「設計図書等に対する質問書」の回答

「設計図書等に対する質問書」の回答

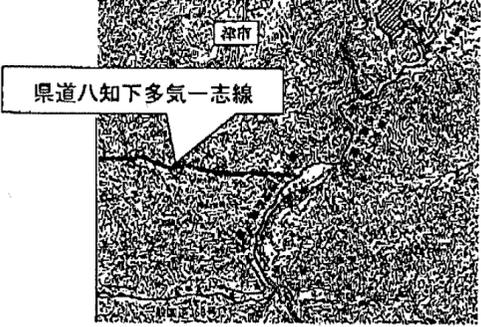
No.	ページ箇所	質問内容	回答
32	特記仕様書 P1410	<p>下図に示す県道八知下多気一志線は工事用車両通行ルートに示されていないため、通行できませんか。それとも、ご指定の工事用車両通行ルートへ至る枝道と考えて宜しいですか。</p> 	<p>工事用車両の走行ルートは、「津市新最終処分場等施設整備に係る環境影響評価書」8.1-3頁の図8.1.1-1及び8.2-3頁の図8.2.1-1に示すルートとしています。ご質問のルートは、工事用車両通行ルートとはしていません。</p>
33	特記仕様書 P1392	<p>「貯留構造物底面等の軟弱地盤の置換土」とありますが、これは設計図(P120)防災調整池標準断面図の「碎石（発生材）置換工」のことも含んでおりますか。また、碎石置換土の設計土質定数（単位体積重量、粘着力、内部摩擦角）をお教えてください。</p>	<p>防災調整池の置換土は、設計土質定数を満たすものであれば、場内発生材に限るものではありません。 碎石置換土の設計土質定数は、単位体積重量<math>\gamma = 20\text{kN/m}^3</math>、粘着力<math>c = 0\text{kN/m}^2</math>、内部摩擦角<math>\phi = 35</math>度としています。</p>
34	特記仕様書 別紙3	<p>トンネル工事仮置場の詳細平面図（盛りたて形状のわかるもの）をいただけませんか。</p>	<p>「主要地方道一志美杉線（矢頭峠バイパス）道路改良（矢頭トンネル（仮称））工事」は、三重県発注工事ですので、本市では提示できません。</p>
35	進入道路工事实施設 設計図 図面番号：R-2	<p>進入道路工事の「計画平面図(2)」に示す「坂路」および「管理用道路」の利用者、用途、目的をご教示ください。</p>	<p>法定外道路（赤道）の機能確保が目的です。 また、進入道路横断管の管理用道路としての利用も見込みます。</p>
36	進入道路工事实施設 設計図 図面番号：R-22～ 24、R-27、28	<p>進入道路工事の置き換え土（盛土材）の材料に関する規定をご指示ください。また、設計土質定数（単位体積重量、粘着力、内部摩擦角）をお教えてください。</p>	<p>置換え土（盛土材）は、「主要地方道一志美杉線（矢頭峠バイパス）道路改良（矢頭峠トンネル（仮称））工事」からの発生土を利用してください。 設計土質定数は、単位体積重量<math>\gamma = 21\text{kN/m}^3</math>、粘着力<math>c = 0\text{kN/m}^2</math>、内部摩擦角<math>\phi = 35</math>度としています。</p>
